RENESAS TECHNICAL UPDATE

製品分類	MPU & MCU	発行番号	TN-RX*-A0230A/J	Rev.	第1版
題名	I ² C バスインタフェース (RIIC) に関する誤記訂正		情報分類	技術情報	
適用製品	RX110 グループ、RX111 グループ、 RX113 グループ、RX23T グループ、 RX634 グループ	対象ロット等	関連資料	各製品のユーザーズマニュアルハードウェア編 (詳細は最終ページの表をご参照ください)	
		全ロット

上記適用製品のユーザーズマニュアルハードウェア編の I²C バスインタフェース (RIIC) 章において、誤記がありましたので、以下のとおり訂正いたします。

図 24.28 デバイス ID アドレス受信時の AASy、DID フラグセット/クリアタイミング

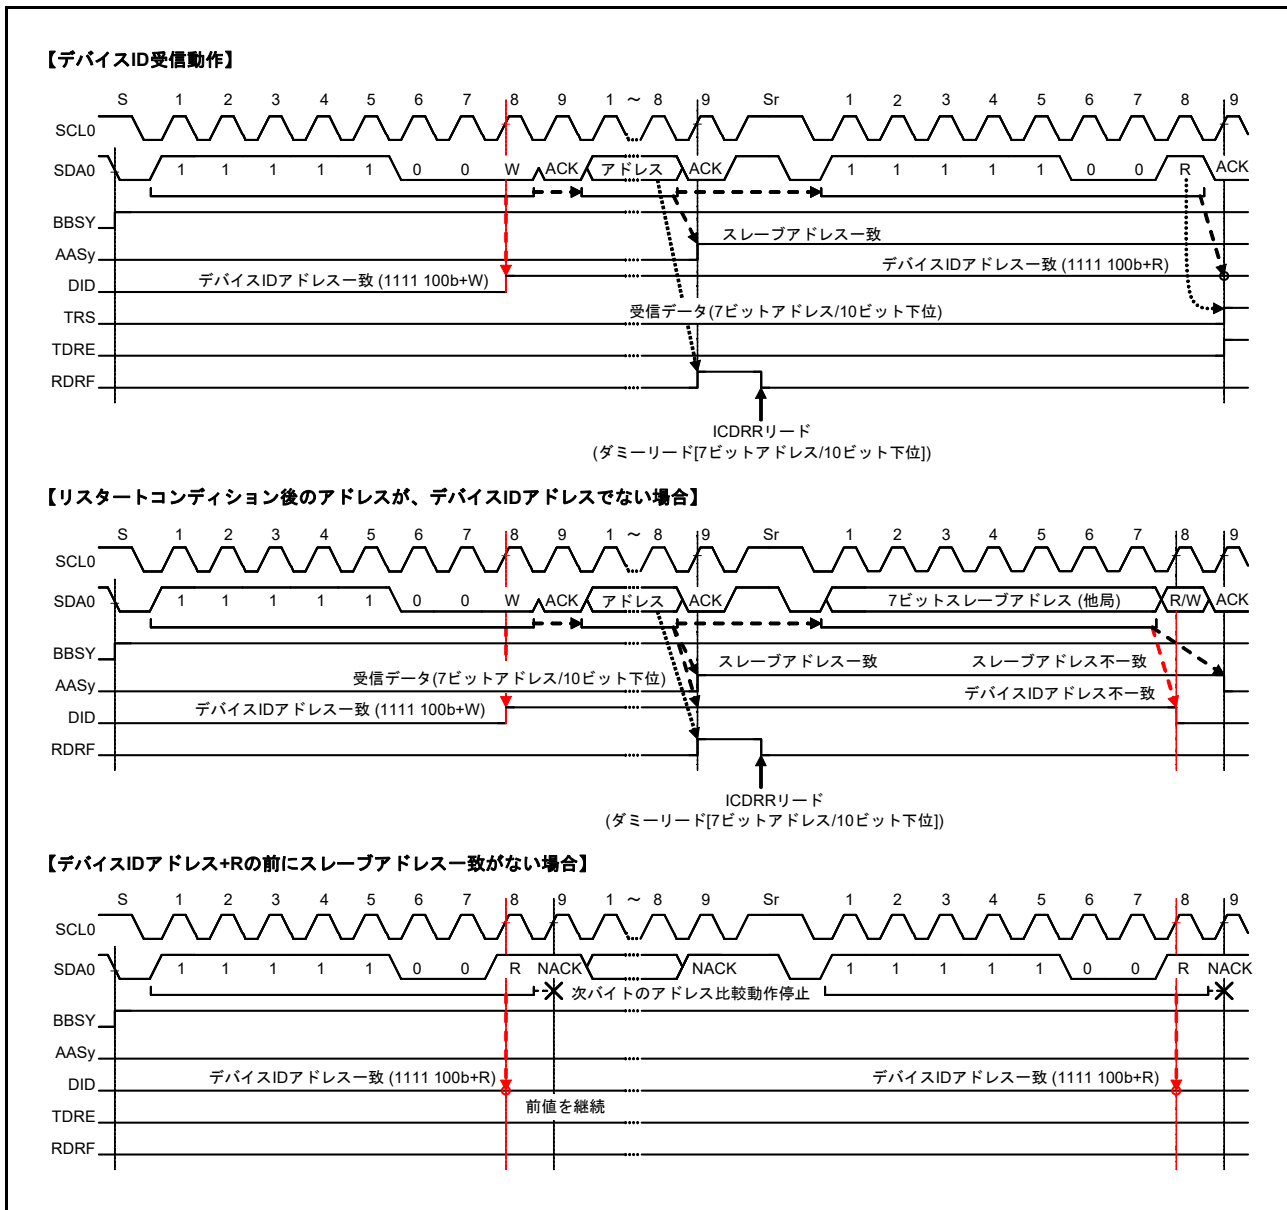
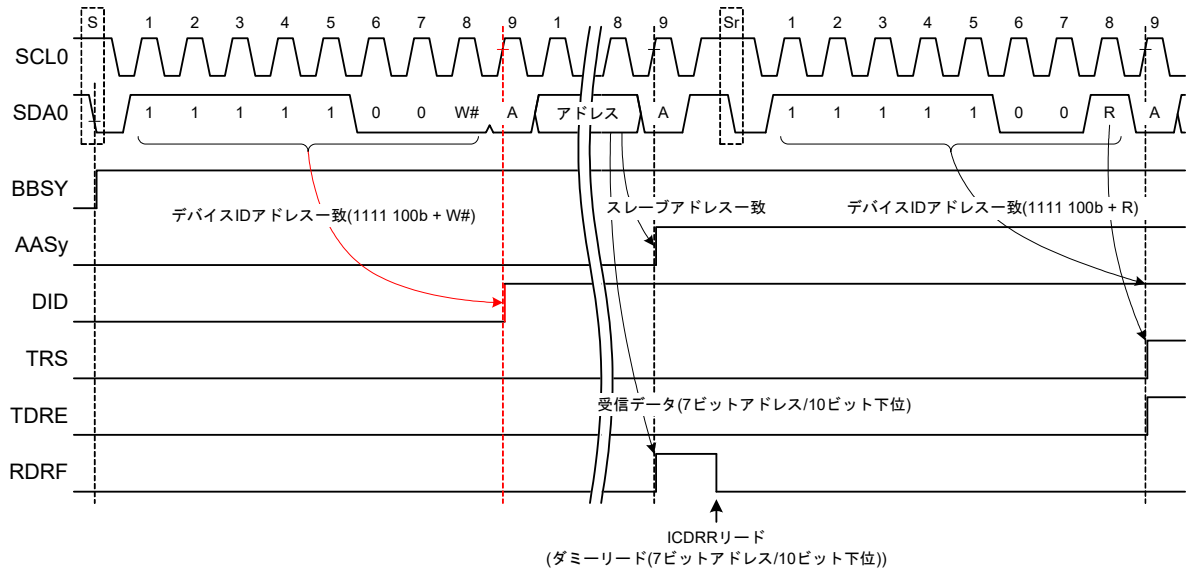
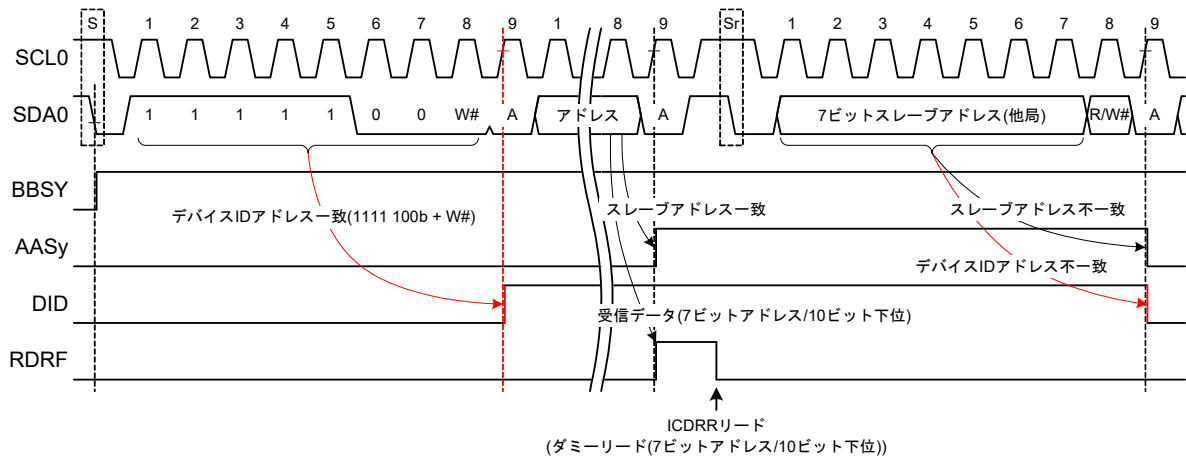
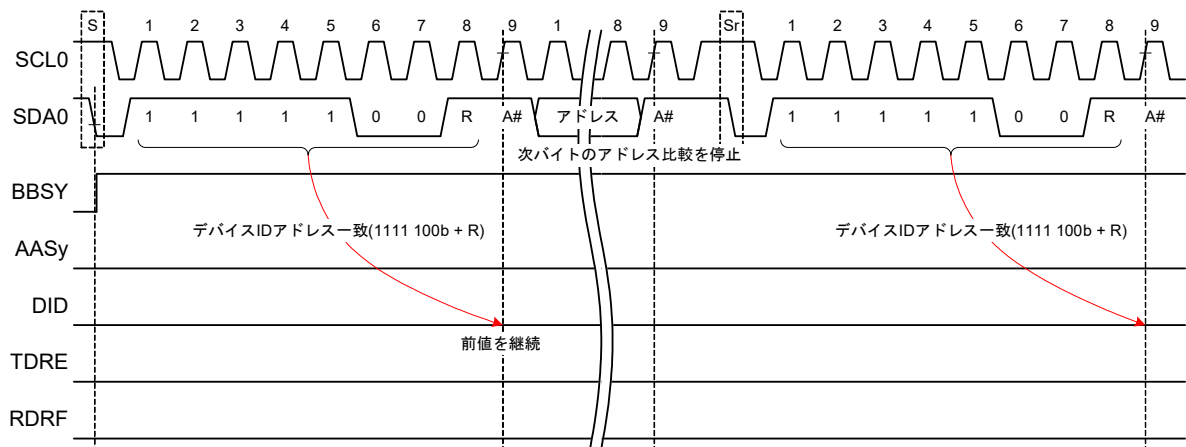
「24.7.3 デバイス ID アドレス検出機能」において、図 24.28 を以下のとおり訂正いたします。

【デバイスID受信動作】

【リスタートコンディション後のアドレスがデバイスIDアドレスでない場合】

【デバイスIDアドレス+Rの以前にスレーブアドレスが一致していない場合】

図 24.31 NACK 受信時の転送中断動作 (NACK ビット = 1 のとき)

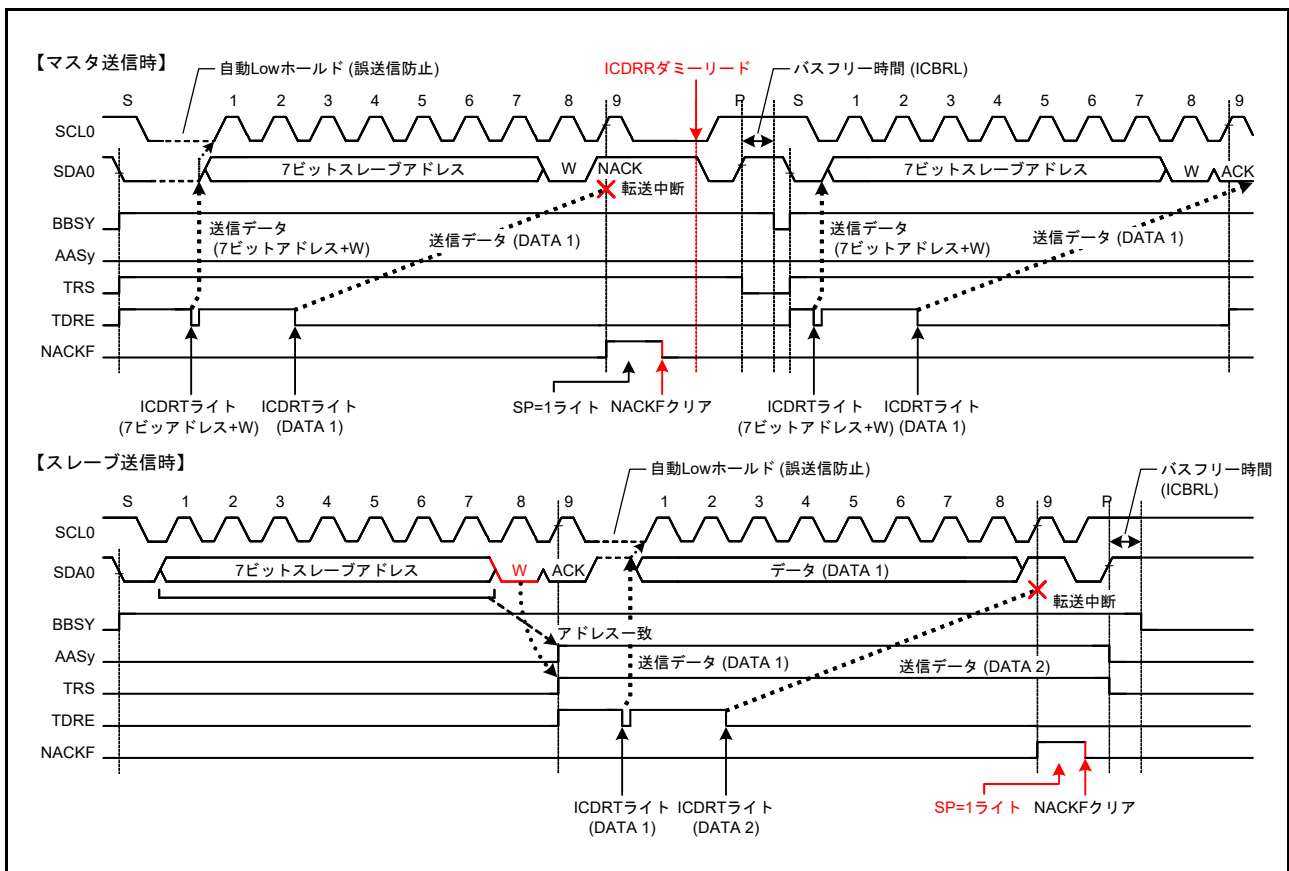
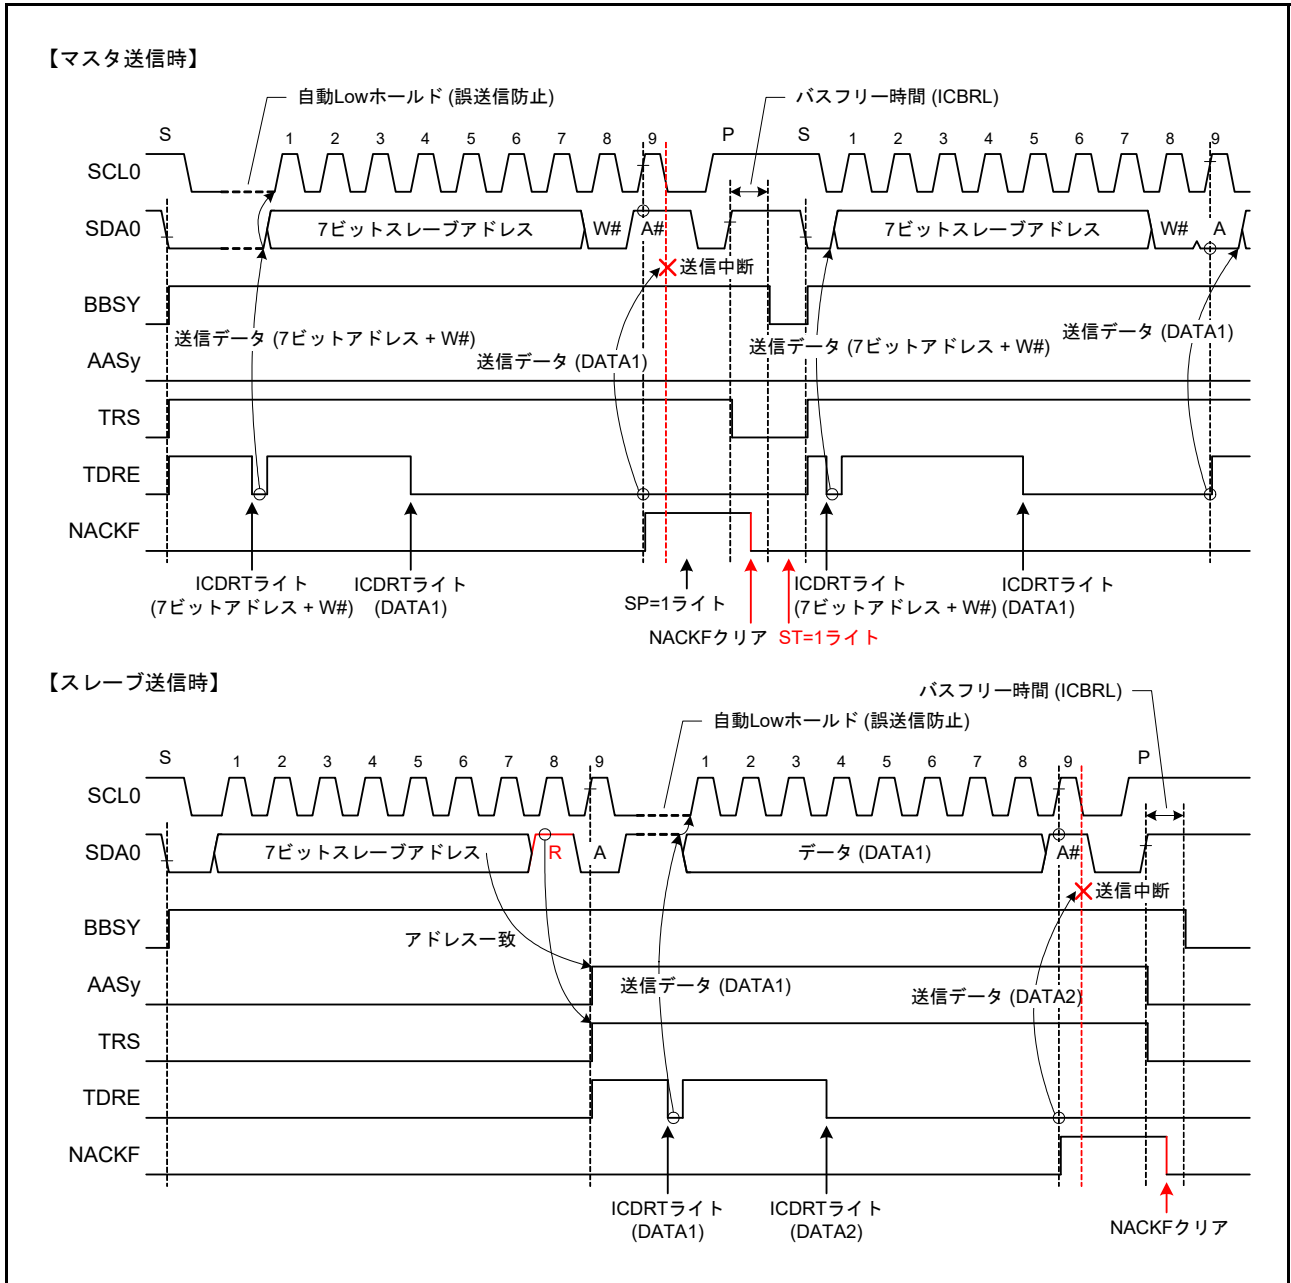
「24.8.2 NACK 受信転送中断機能」において、図 24.31 を以下のとおり訂正いたします。

図 24.40 SCL 追加出力機能 (CLO ビット)

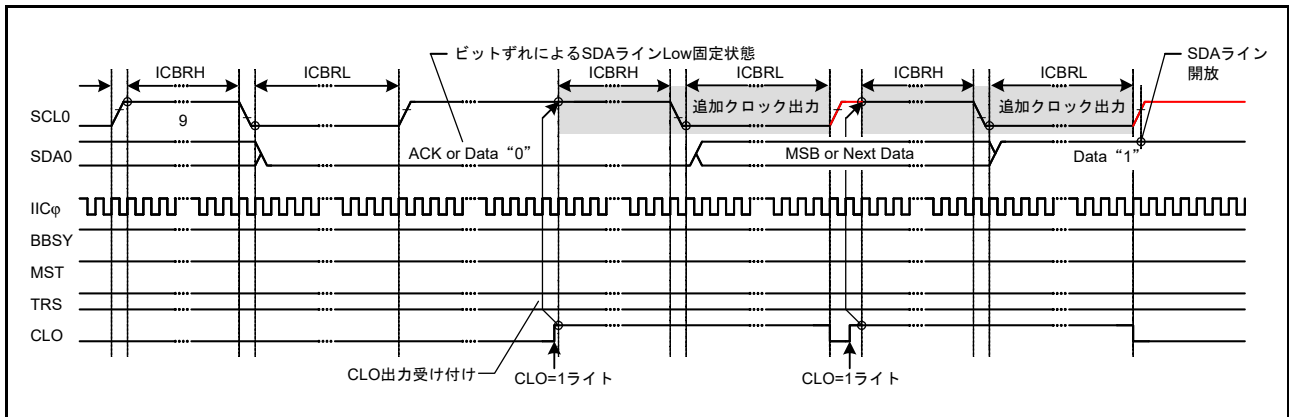
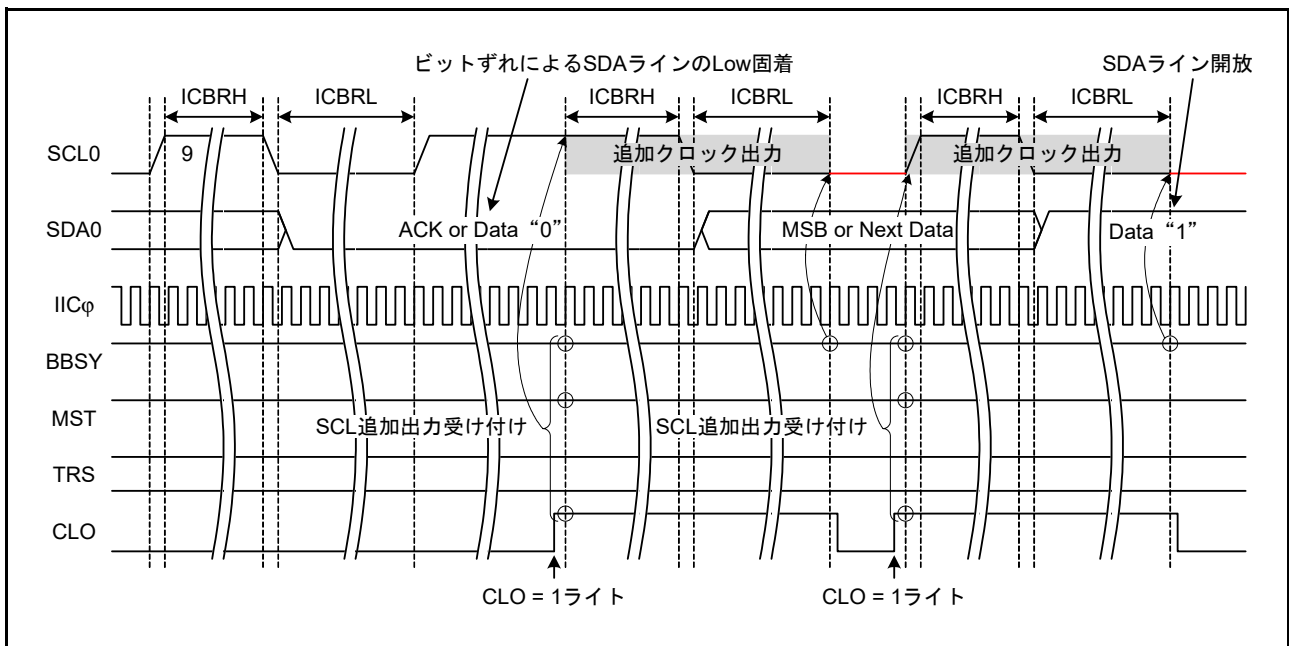
「24.11.2 SCL クロック追加出力機能」において、図 24.40 を以下のとおり訂正いたします。
